Wielen, 2018-09-03

KTI.271.18.2018

Dotyczy postępowania prowadzonego w trybie przetargu nieograniczonego na zadanie pn. „Promocja lokalnych produktów- przebudowa targowiska miejskiego w Wieleniu”.

Ad.1. Dotyczy elementów świetlika.

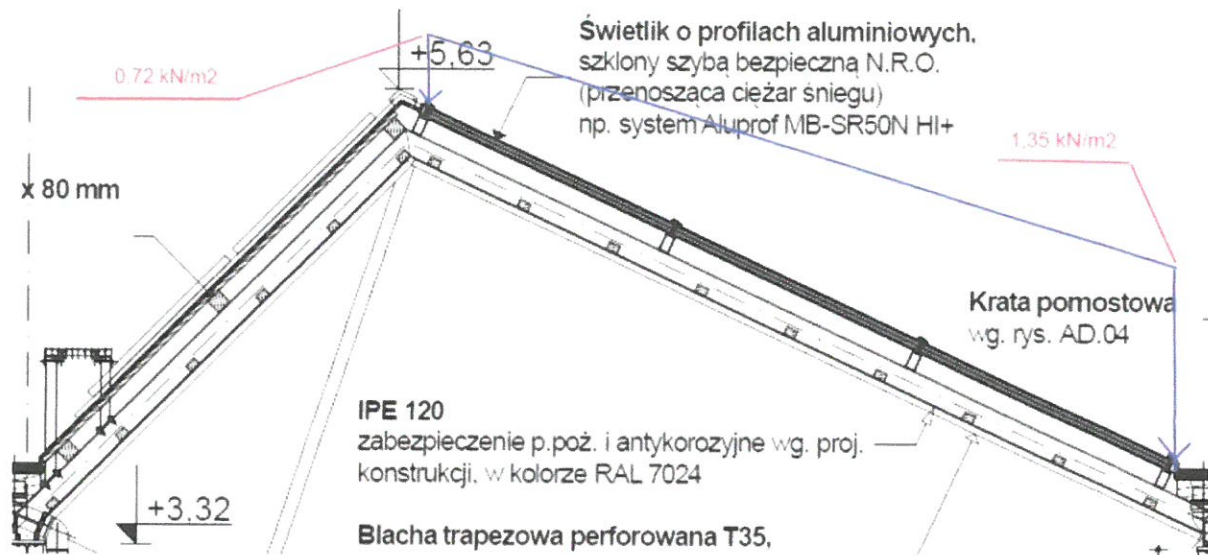
1. Udostępniona dokumentacja projektowa nie zawiera informacji szczegółowych dotyczących świetlików dachowych. W opisie projektu wykonawczego (plik o nazwie: „A_2018-03 PW-_Opis_Targowisko”, w dziale 2. Forma Architektoniczna i funkcje obiektu, pkt 1. Kompozycja urbanistyczna i forma architektoniczna, str. 13 opracowania) projektant wskazał „kształt i szczegóły wg. cz. rysunkowej”. Niestety dokumentacja nie zawiera rysunków szczegółowych konstrukcji świetlików, nie ma też żadnych danych odnośnie wymaganych parametrów (obciążenie śniegiem, parcie wiatru itp.). Proszę o uzupełnienie rysunków szczegółowych świetlików dachowych oraz wskazanie wszystkich istotnych parametrów technicznych, ponieważ są one niezbędne do przygotowania rzetelnej wyceny.

Wartości obciążeniowe dla świetlika wg szkicu:

Wartość charakterystyczną obciążenia wiatrem na świetlik przyjąć +/- 0,33 kN/m²

Projekt warsztatowy przedstawić do akceptacji projektanta, w szczególności pod względem podziałów płaszczyzn i kolorystyki (szklenia i profili).
